Des rapports d'études de l'ÉES-Anticosti : décevants

Marc Durand, doct-ing. en géologie et géotechnique

Figure 2. Les shales Point Pleasant (en Ohio), Utica et Macasty (à Anticosti).

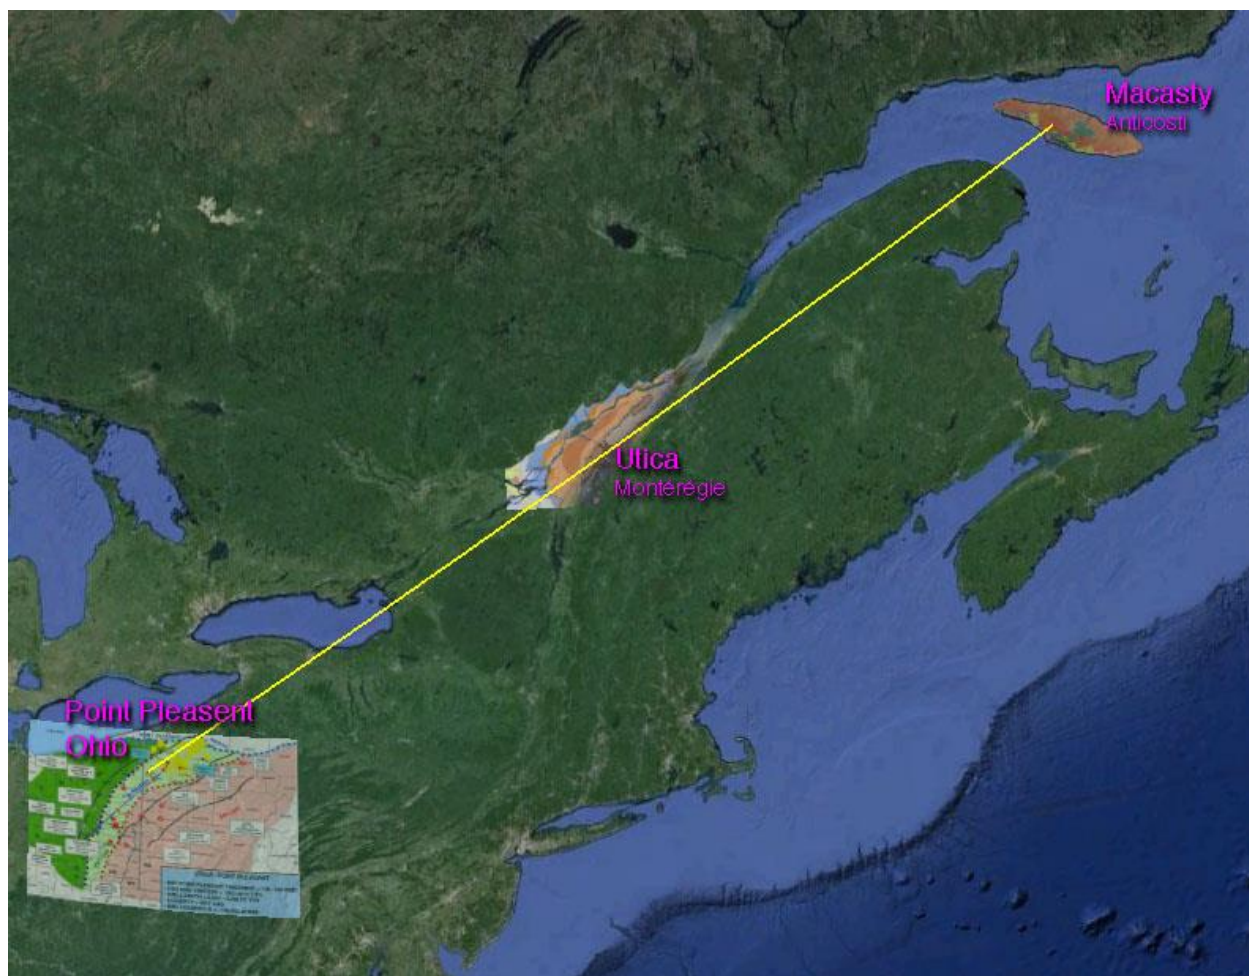
Outre le fait qu'il y a 1600 Km de distance entre ces deux entités géologiques (figure 2), il apparaît incongru de baser tout un calcul de rentabilité, de faire des projections économiques sur 75 ans, etc. quand au départ on importe des paramètres qui ne sont pas ceux du gisement en question. L'analyse de *Finances*

La figure 2 montre trois shales cousins et de même âge. Une modélisation n'est valable que si elle se fonde sur des valeurs tirées de l'unité en cause, pas de données à 1600km de là. On n'utiliserait pas non plus les données de l'Utica en Montérégie pour modéliser Anticosti. C'est pourtant le shale du même âge géologique situé, de plus, à mi-chemin. Leurs paramètres sont distincts et spécifiques en chaque zone.

Figure 3 Le coût des puits reste fixe dans la modélisation alors que les prix du pétrole et du gaz sont majorés au fil du temps (AECNo1-No2 (p. 85); par un facteur de 5 dans le cas du gaz [actuellement à 2\\$](#).

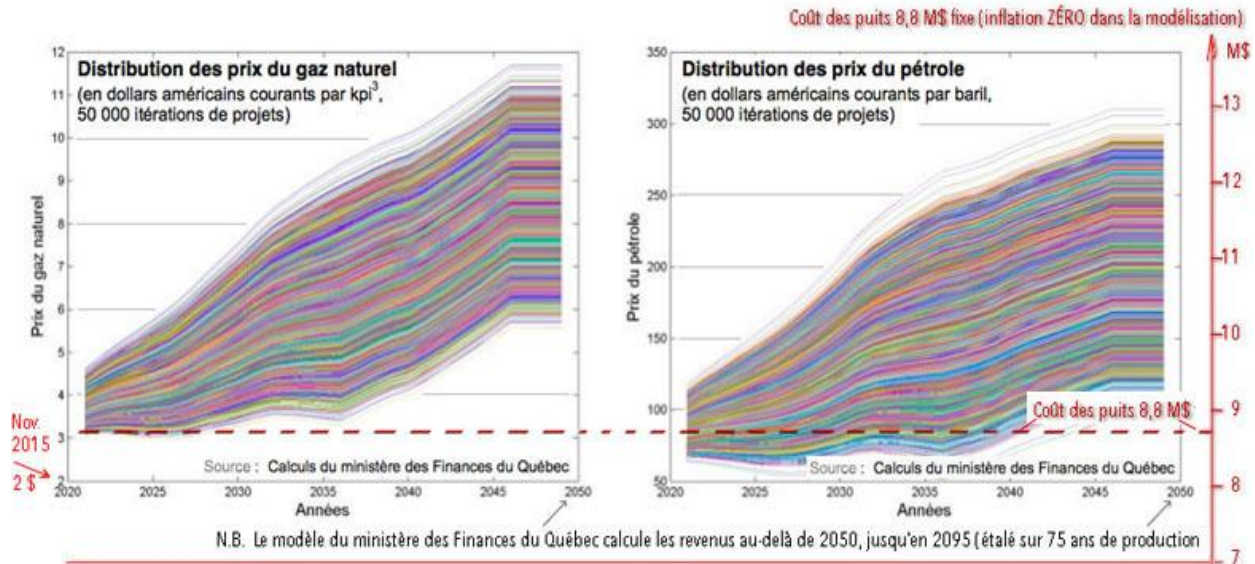
La modélisation ajuste plusieurs paramètres à une inflation annuelle, les revenus, le prix du gaz, etc. (fig. 3), mais paradoxalement elle garde fixe ce coût de 8,8M\$/puits pour toute la durée de l'exploitation (de 2020 à 2095), sois-disant que "des progrès technologiques observés dans cette industrie" vont garder les prix des puits à un niveau constant ou même les réduire (AECNo1-No2, p. 65). Cette vision "optimiste" reprend mot à mot celle des promoteurs de l'industrie. Le modèle ignore totalement la notion d'**EROEI** qui s'applique de façon significative dans les gisements marginaux du type de celui d'**Anticosti**.

Ce coût très bas attribué aux forages explique à lui seul en très grande partie le bilan positif total sur 75 ans que fait l'étude; le projet est très déficitaire les premières décennies en raison des énormes coûts d'infrastructures, pour le gaz notamment. Mais dans le modèle l'écart se creuse de façon considérable ensuite entre les coûts de forage, fracturation etc. fixes et les prix qu'il postule très élevés pour le gaz et le pétrole. Le revenu des dernières décennies réparti uniformément sur les 75 ans d'opération ramène le calcul à un bilan positif. Le rendement anticipé ne surviendra que dans une ou deux générations, après 2050. Le taux de rendement interne de 10% et la probabilité de rentabilité qu'ils estiment à 80-86% dans la conclusion (AECNo1-No2, p.41), c'est tout à fait irréaliste avec les intrants et hypothèses retenues pour une modélisation étalée sur 75 ans.

Figure 5 Vue en coupe de la partie horizontale du puits fracturé Leclercville No1a HZ.; sept failles recoupées.

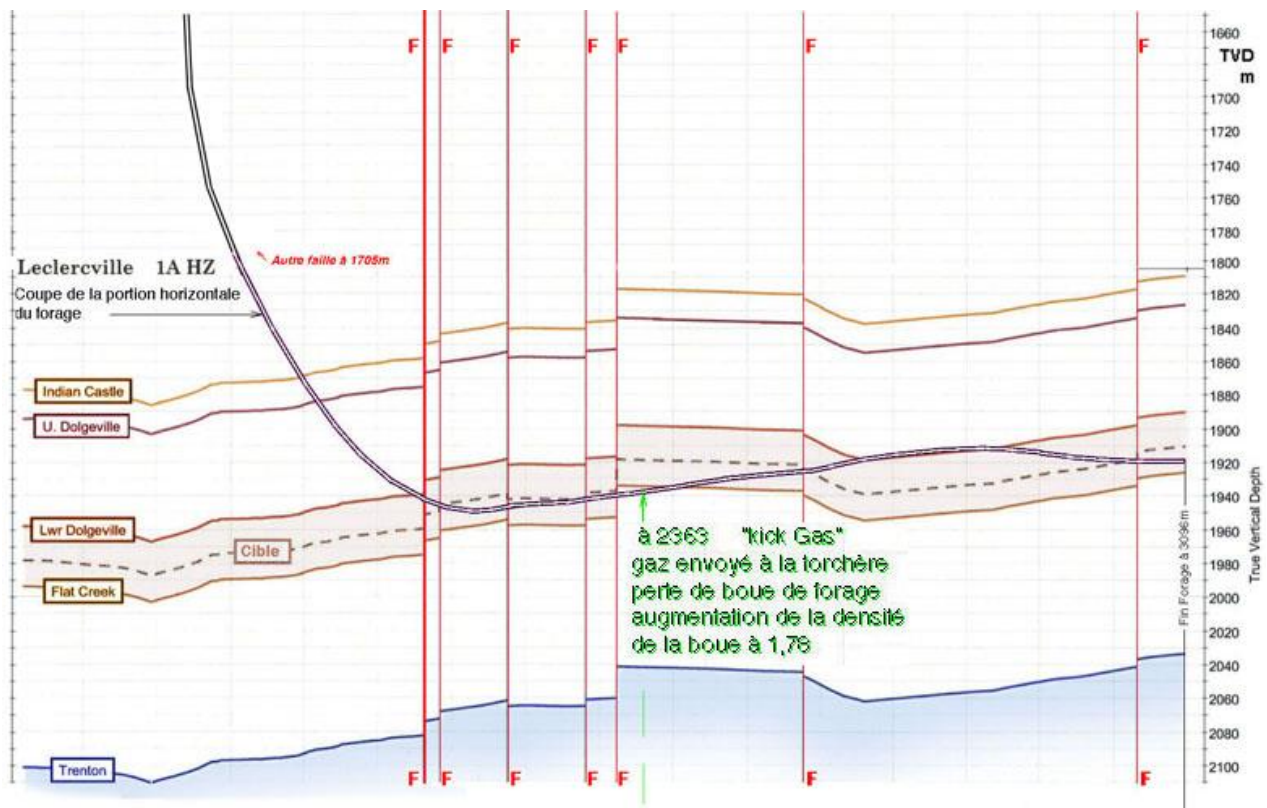
Bien que situé à plusieurs km de toute faille (fig. 4 ci-contre), ce puits a recoupé au moins sept failles bien réelles (fig. 5). Toutes les failles géologiques se présentent dans la réalité comme des zones qui peuvent comporter plusieurs "répliques". Le grand décalage stratigraphique se décompose alors dans le roc dans une multitude de décalages individuels. La figure 5 est typique de ce qui se passe dans la réalité. Les failles sont souvent des zones qui s'étendent sur plusieurs centaines de mètres et qui s'écartent ainsi de la position indiquée sur une carte géologique. Les cartes géologiques tracent avec un seul trait par simplification ce qui en réalité est beaucoup plus complexe.

La fracturation naturelle est omniprésente dans toutes les roches de couvertures au dessus du shale qu'on projette de fracturer. La présence de failles ajoute évidemment des voies très propices pour la migration des contaminants. C'est la raison pour laquelle l'absence d'une épaisseur minimale de 1000m entre le bas des nappes et le haut de la fracturation constitue un paramètre si essentiel. Les scénarios en font abstraction totalement.

Figure 6 Deux cartes du rapport ATRA01 superposées sur le territoire montrant les permis et la zone où le shale donne une marge inférieure à 1000m entre la bas des nappes et le haut de la fracturation. Illustré: deux décennies de développement.

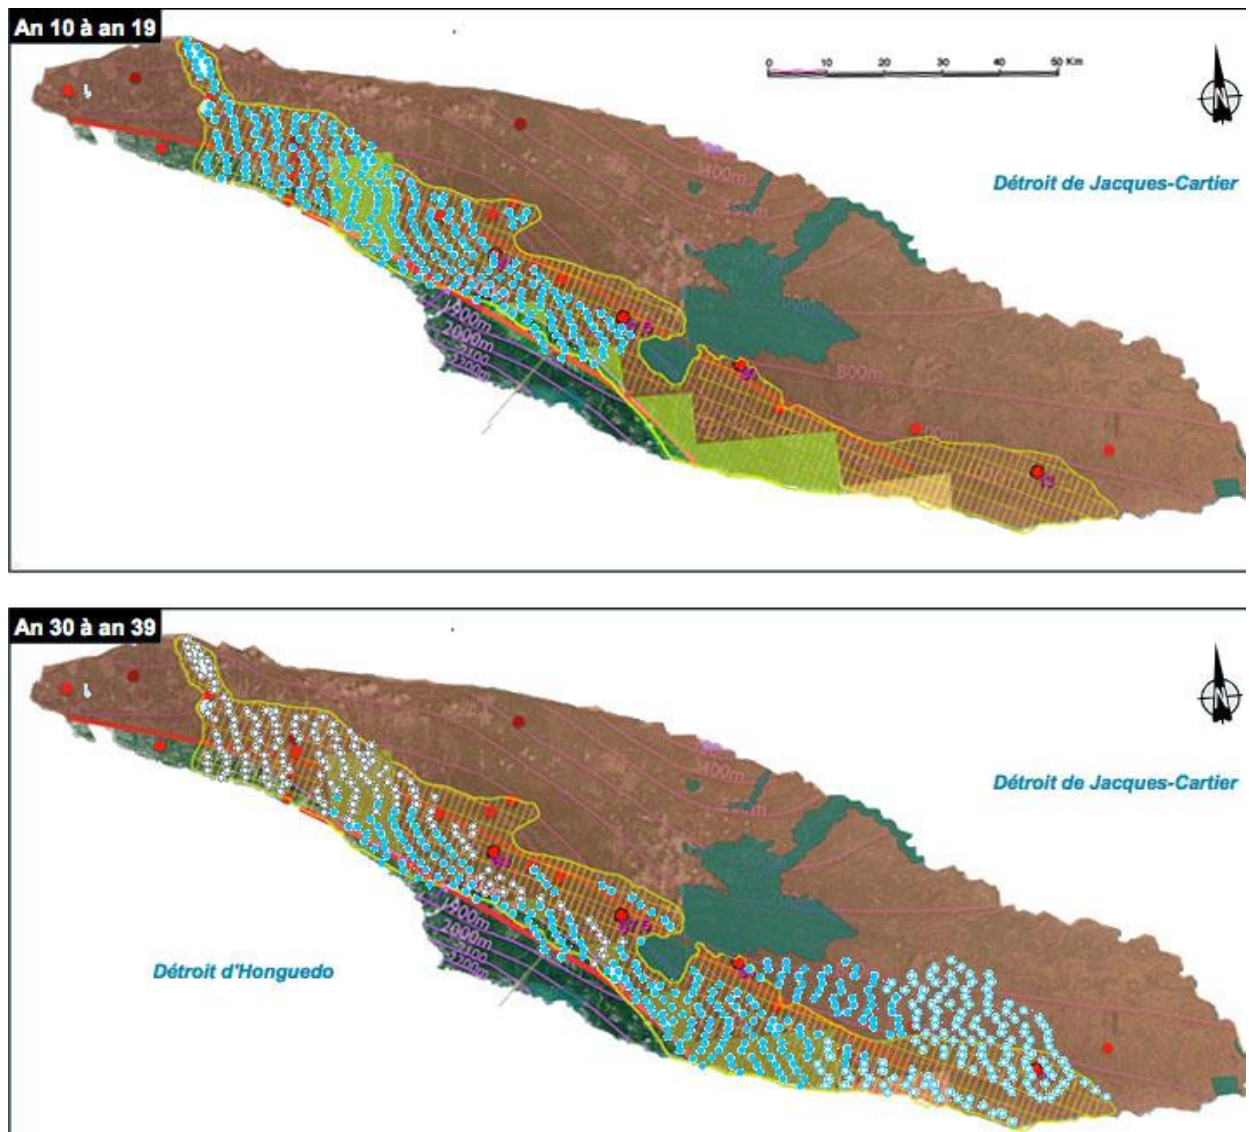
On notera que presque tout le développement envisagé dans les scénarios implique des puits qui ne respectent pas la **marge sécuritaire de 1000m** (zone en marron fig. 6). Il n'y a aucune analyse pour justifier cela dans aucun des rapports. La profondeur est de moins de 650m dans la partie N-O des premiers forages, donc elle est à moins de 450m sous le bas de la nappe. Ailleurs dans l'Île, la zone ciblée se colle sur la portion sud des permis d'Hydrocarbures Anticosti.

Dans un [communiqué récent](#), JUNEX se félicite de voir des scénarios qui englobent ses permis dans la partie sud. Sans avoir déboursé un sous dans le programme d'exploration en cours, les travaux valorisent ses actifs et les scénarios couvrent une portion plus élevée de ses permis que les propres permis de l'organisme qui défraie ces travaux d'exploration. C'est la même chose pour le petit détenteur d'un seul permis Transamerica Energy Inc. qui voit la totalité de sa superficie incluse dans chacun des trois scénarios (voir au bas de la fig. 6).

Figure 7 Comparaison des données du scénario optimisé avec le taux retenu (5,9%) dans l'étude ÉES avec deux autres taux 1,2% & 1,8% pour le pétrole, plus conformes à ce que est la moyenne - gisements de pétrole de shale réellement en exploitation.

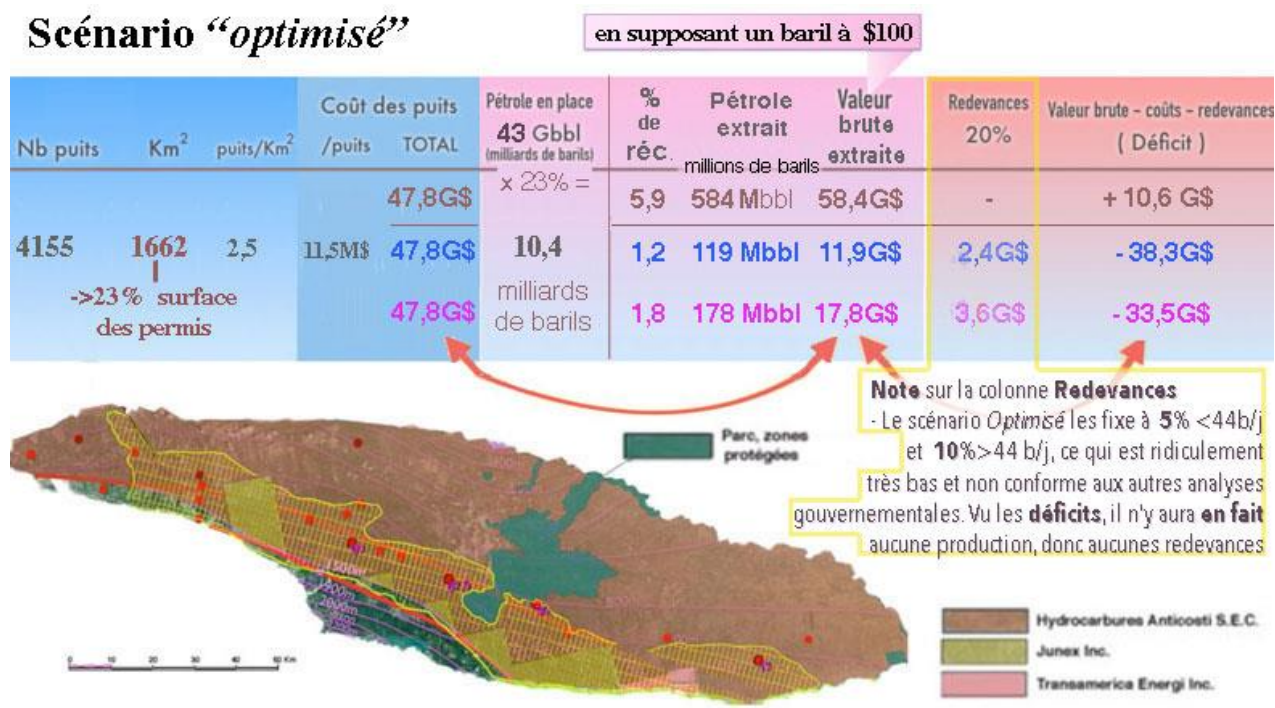
Le tableau (fig. 7) ci-dessus montre qu'en prenant les mêmes paramètres que ceux choisis par les auteurs de l'étude ÉES, mais en choisissant des taux de récupération moyens comparables à ceux de quatre gisements en opération aux USA (1,2% et

1,8% pour Bakken, Eagle Ford, Niobrara et Avalon), on obtient alors pour Anticosti de très gros déficits d'opération. Nous avons rajusté dans ce tableau le coût unitaire moyen des puits à 11,5M\$, ce qui est beaucoup plus réaliste. Cependant, même avec un coût optimiste de 8M\$/puits, les déficits d'opération demeureraient considérables, comme dans les scénarios PLUS et MOINS publiés en mai 2015.
